监理工作联系单

工程名称：山东和乐门业有限公司光伏项目

事由：关于屋面光伏方阵接地的事宜

图纸 1AH-03

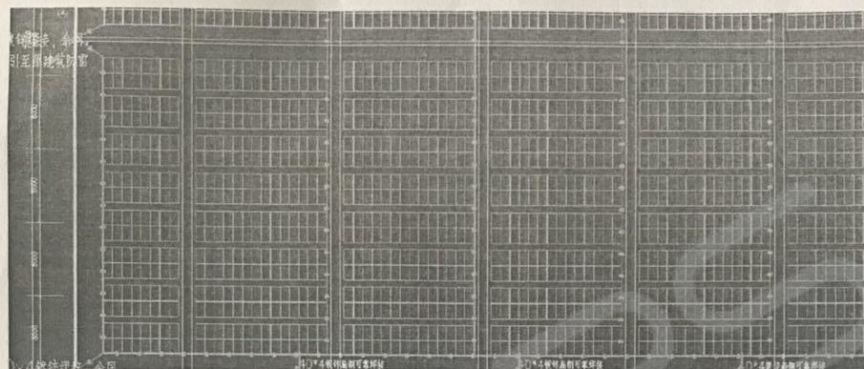
内容：贵院设计的山东和乐门业有限公司光伏项目 1#、3#、4#、5#和 6#屋面未设计光伏方阵支架与 40mm*4mm 热镀锌接地扁钢连接成网络状避雷均压环，光伏方阵的另一侧不能与主网可靠接地(图纸号：1AH---03)。不符合 GB50169-2016 验收规范。

防雷：图上以把厂房南坡和北坡做成均压环，满足光伏防雷规范，又将南坡和北坡光伏方阵连接到均压环上，构成垂直南北坡均压环，每个光伏方阵可以从南坡或北坡泄洪，满足每个光伏方阵有两个可靠接地点。可测量冲击电阻 ≤ 30 欧姆即可。
